改善箇所説明図

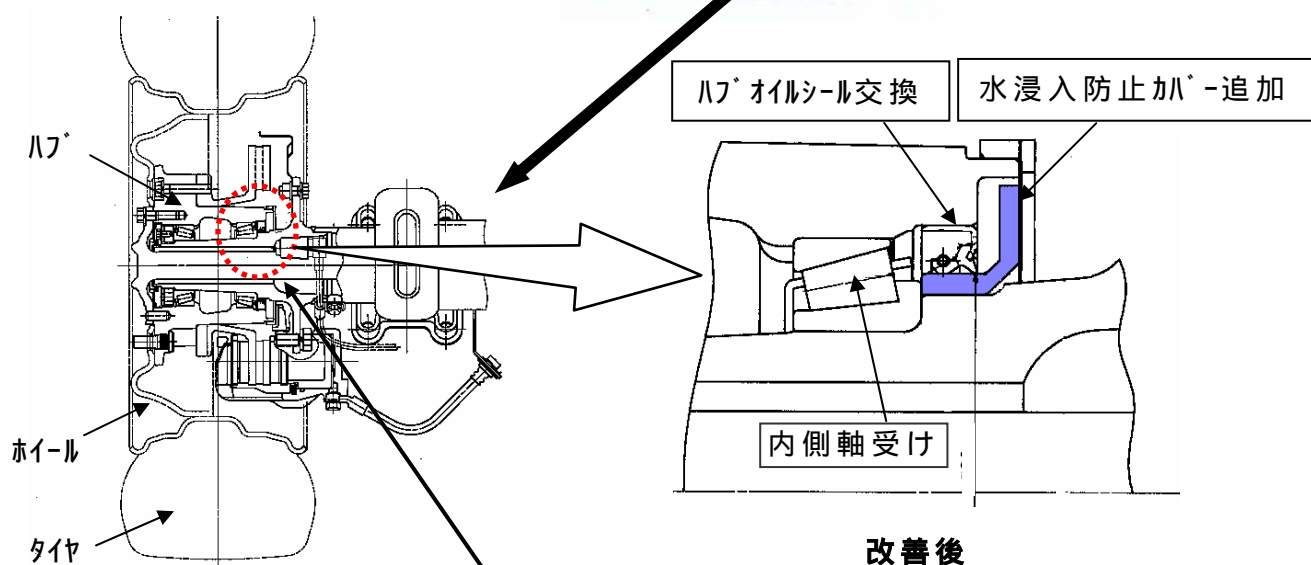
基準不適合箇所

後輪ハブ内側軸受け部の防水構造が不適切なため、当該軸受け内部に水が浸入して錆付き、摩耗が生じるものがある。そのため、そのままの状態で使用を続けると、車体振動や異音が発生し、最悪の場合、当該軸受けが破損し、走行不能となるおそれがある。

改善の内容

全車両、後輪ハブ内側軸受け部のハブオイルシールを対策品に交換するとともに、防水カバーを追加する。
 なお、当該軸受け内部に水の浸入が認められるものは、軸受けを新品に交換する。
